Con fecha 6 de mayo de 2021 la Comisión de Contratación del ente Euskal Trenbide Sarea – Ref Ferroviaria Vasca, aprobó el inicio del expediente y la aprobación del gasto de la licitación que tiene como finalidad la “OBRA DE CONSTRUCCIÓN DE UN VIADUCTO PARA LA SUPRESIÓN DE PASO A NIVEL DE EUBA (P.K 24+387) DE LA LÍNEA BILBAO-DOSNOSTIA”.

2. OBJETO DEL PROYECTO MODIFICADO N° 1

Durante el periodo comprendido entre la firma del contrato correspondiente a la ejecución de la "OBRA DE CONSTRUCCIÓN DE UN VIADUCTO PARA LA SUPRESIÓN DEL PASO A NIVEL DE EUBA (P.K. 25+387) DE LA LÍNEA BILBAO-DONOSTIA", y la firma del Acta de Comprobación de Replanteo establecida en el 4 de febrero de 2022, se han sucedido una serie de circunstancias que obligaron a que el sentido de dicha Acta de Comprobación de Replanteo sea NEGATIVO, al no disponer ETS de las preceptivas autorizaciones de las Administraciones afectadas por las obras cuyas conclusiones se indican a continuación:

Figura 1: Procedimiento de Ejecución de los Muros de Contención 1 y 2, y Falso Estripo 1

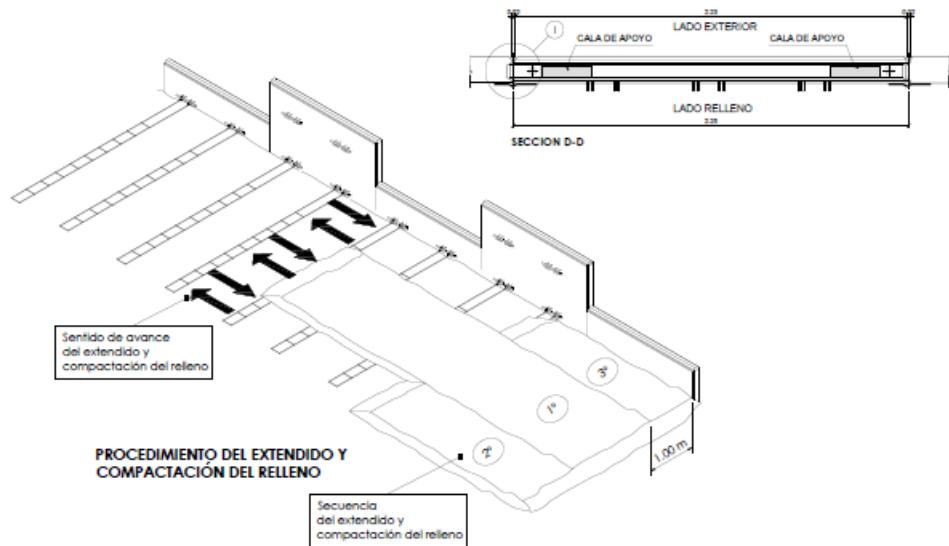
Tal y como se ha indicado anteriormente en el apartado anterior de la presente memoria, la adecuación del trazado a lo exigido la DFB, ha conllevado la aproximación del futuro trazado de la BI-4337 a la traza ferroviaria actualmente en servicio, en la zona inicial de la traza.

Este hecho daría lugar a la necesidad de realizar importantes excavaciones junto a la traza ferroviaria lo que conllevaría ejecutar sistemas de contención provisional para realizar los saneos necesarios con adecuadas condiciones de seguridad.

Para salvar este problema, los muros de contención que se emplearán son los que aplican la tecnología "Suelo Reforzado". Los mismos conllevan las siguientes ventajas:

El dimensionamiento de estos nuevos muros y falso estribo de contención de tecnología “Suelo Reforzado” se recoge en el Anejo Nº3 del presente Proyecto Modificado Nº1, en su apéndice 3.1: dimensionamiento de los muros de contención y estribos de la traza, así como en el apéndice 3.2: dimensionamiento de las condiciones de cimentación de los muros de contención y estribos de la traza, de dicho Anejo Nº3.

Figura 2: Tablero de vigas prefabricadas hiperestáticas.

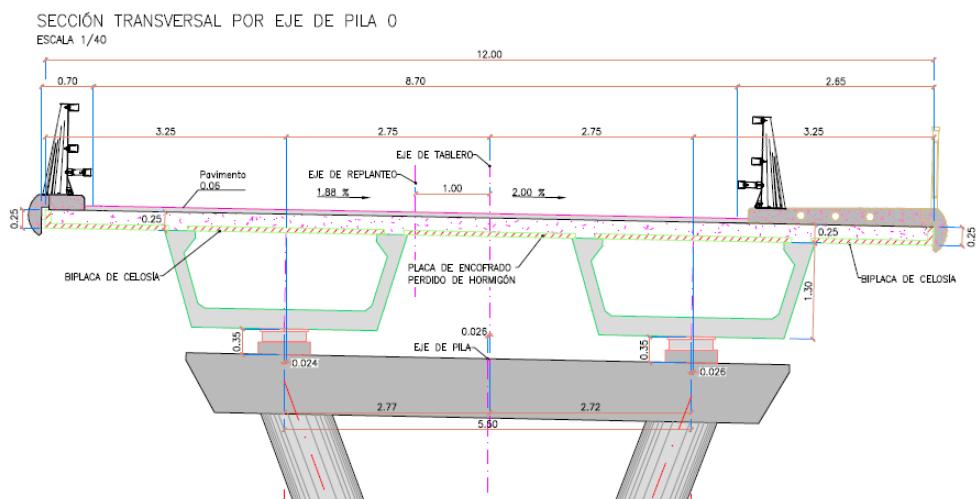
El proyecto original contemplaba la ejecución de un tablero-losa macizo continuo de hormigón armado "in situ".

Su ejecución junto a un trazado ferroviario en servicio, más aún tratándose de una doble línea electrificada como es la línea Bilbao-Donostia, conlleva elevados riegos, los cuales se ven incrementados cuanto más se acerque el tablero a la vía, tal como es nuestro caso.

El presente Proyecto Modificado Nº1 adopta como solución para reducir al máximo esta afección la ejecución de un tablero continuo conformado por dos vigas artesa prefabricadas hiperestáticas:

La adopción de esta tipología reduce la multitud de tareas que son necesarias para construir un tablero-losa macizo de hormigón armado "in situ". Quedando reducidas las actividades que son requeridas para la construcción del nuevo tablero a las siguientes:

Figura 3: Planta de luces de las vigas prefabricadas hiperestáticas.

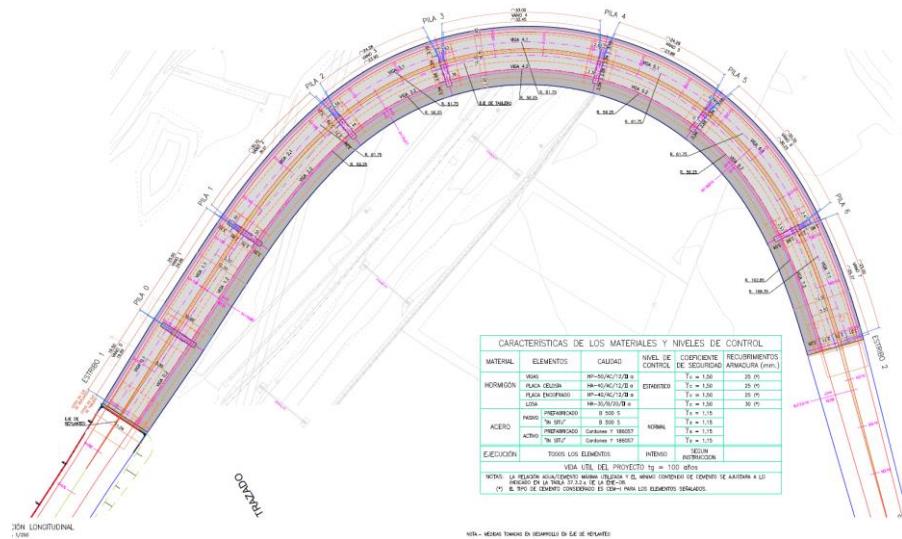
- Permite la industrialización de los elementos que conforman el tablero (vigas y prelosas), simultáneamente a la ejecución en obra de las cimentaciones y las pilas.
- El control de ejecución de los elementos que conforman las vigas y prelosas, se incrementa respecto a la ejecución tradicional "in situ" al tratarse de elementos industrializados.
- Los trabajos con maquinaria pesada cerca de la traza ferroviaria actualmente en servicio se reducen a únicamente 2 semanas.
- La reducción de las fases de ejecución conlleva que las condiciones climatológicas no sean determinantes en el proceso de construcción del tablero.
- La modificación del trazado obliga a ejecutar luces mayores (llegándose hasta los 33 m), lo cual se resuelve sin problema con la adopción de la tipología de vigas artesa hiperestáticas. Se trata de las vigas que salvan el trazado ferroviario.

Figura 4: Alzado de la Pila 4.

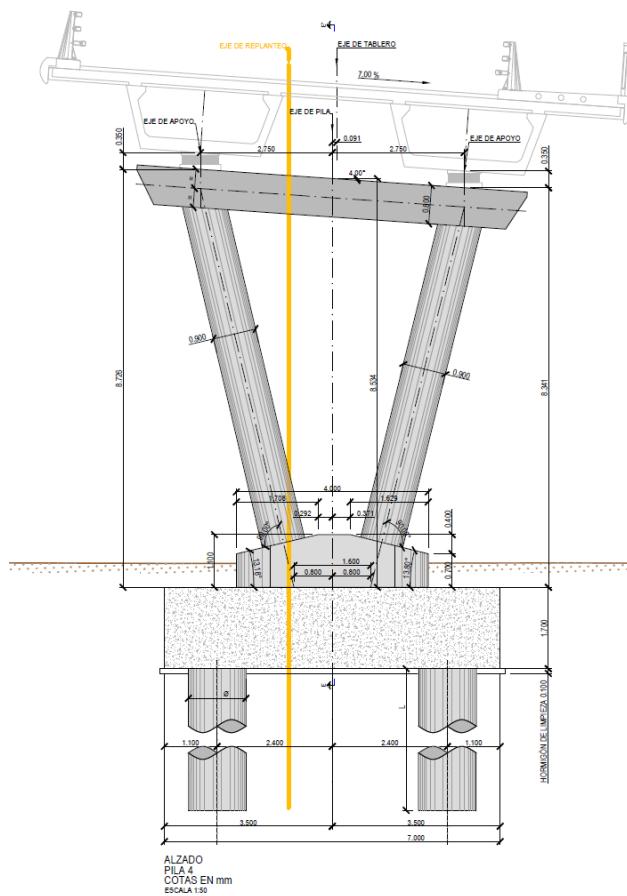
- b) Modificación de la altura de pilas (hasta 8.73 m) para salvar el trazado ferroviario actualmente en servicio, acorde con la nueva rasante de la BI-4337.

Figura 4: Geometría de los Muros de Contención 3, y Falso Estribo 2.

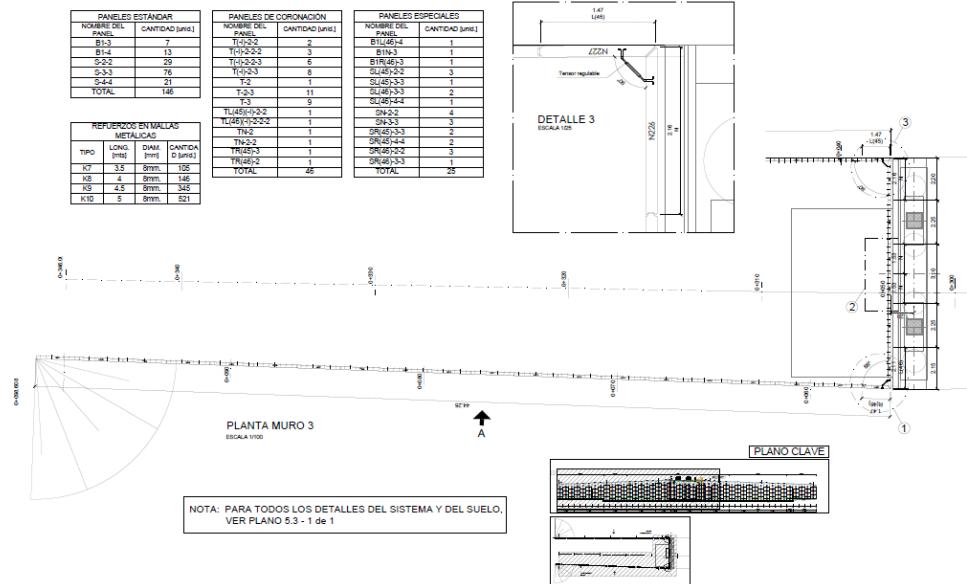
Tal y como se ha indicado la adecuación del trazado ha conllevado a la aproximación de la traza a un gaseoducto existente de Enagas.

Para la materialización de todos estos muros de contención y el del correspondiente al falso estribo 2, y con el fin de cumplir con la restricción de Enagas de no implantar elementos longitudinales definitivos dentro de la banda de servidumbre del gaseoducto de anchura 10m (5m a cada lado de la conducción), se emplearán muros de tecnología "Suelo Reforzado". Su empleo conlleva las siguientes ventajas con respecto a los del proyecto original:

El dimensionamiento de este nuevo muro y del falso estribo de contención de tecnología “suelo reforzado” se recoge en toda su extensión en el anexo nº3 en su *apéndice 3.1: dimensionamiento de los muros de contención y estribos de la traza*, así como en el *apéndice 3.2: dimensionamiento de las condiciones de cimentación de los muros de contención y estribos de la traza*.

Figura 5: Planta de isolíneas de iluminación.

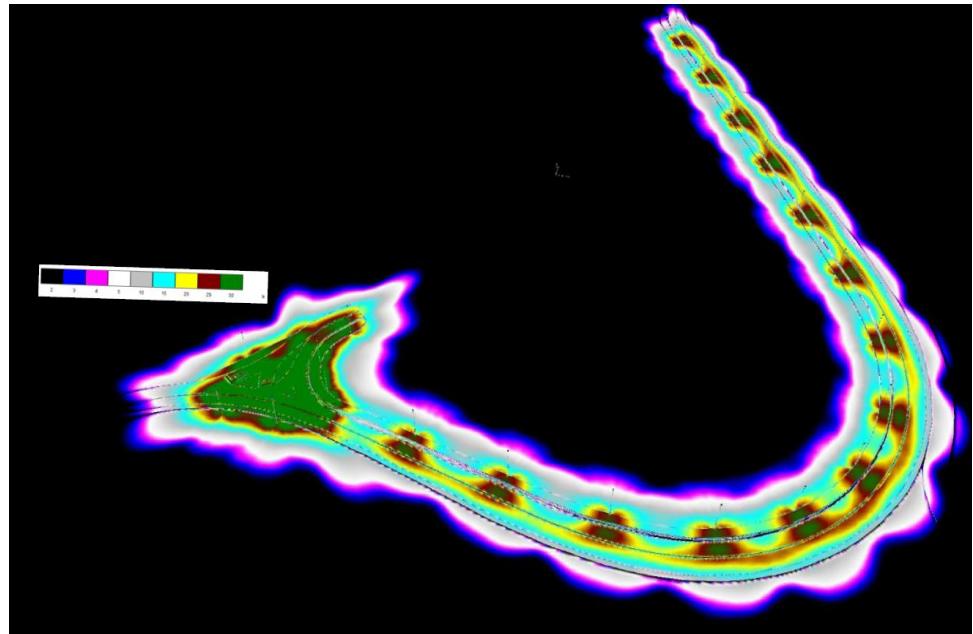
- 1- Carretera convencional con velocidad limitada a 40 km/h.
- 2- Según la ITC-EA-02 se trata de una vía de clase B de "moderada velocidad".
- 3- El índice IMD resulta inferior a 7.000 vehículos diarios.
- 4- La clase de alumbrado de cálculo resulta ME4b.
- 5- En la intersección final el nivel de iluminación es un 50% mayor que en el vial de acceso.

Con dichos criterios se ha diseñado el empleo de báculos de 9 m con una luminaria led de 73,5 w, ubicados cada 25 metros.

La disposición de las luminarias adoptada varía en función de la sección tipo vial y zona de intersección. En la Figura 5, se recoge las isolíneas de

El estudio de iluminación en base al cual se ha realizado el diseño de la red de alumbrado, se recoge en el anexo nº3, en su *apéndice 8: estudio de iluminación*.
